Stellungnahme zum Bericht:

Plan zur Rückholung der radioaktiven Abfälle aus der Schachtanlage Asse II - Rückholplan.

Arbeitsgruppe Optionen – Rückholung (AGO)

Abgestimmte Endfassung Stand: 06.08.2020

Abb. 1: Prozessschritte der Rückholung (dünn gerahmte Kästen) und die zugehörigen Anlagenbereiche (fett gerahmte Kästen) sowie Weg der Abfälle (blaue Pfeile) (übernommen von Abb. 1 in BGE 2020a).

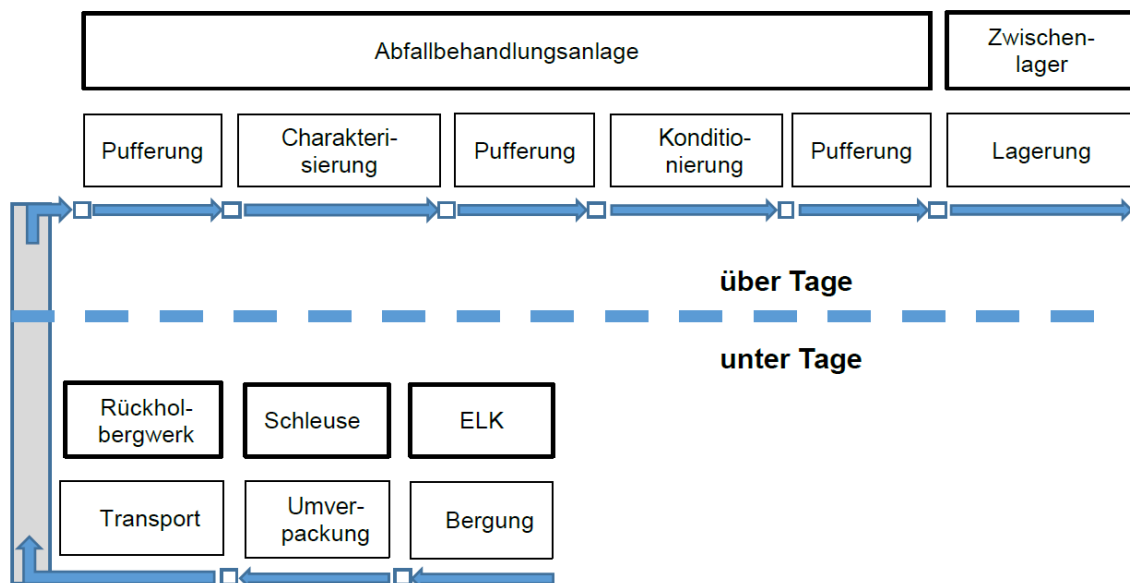
Die aus dem Rückholplan (BGE 2020a) übernommene Abb. 1 soll die Prozessschritte der Rückholung schematisch darstellen. Die Abb.1 beinhaltet implizit die getroffene Entscheidung über einen Asse-nahen Standort des Zwischenlagers in unmittelbarer Nähe zum Asse-
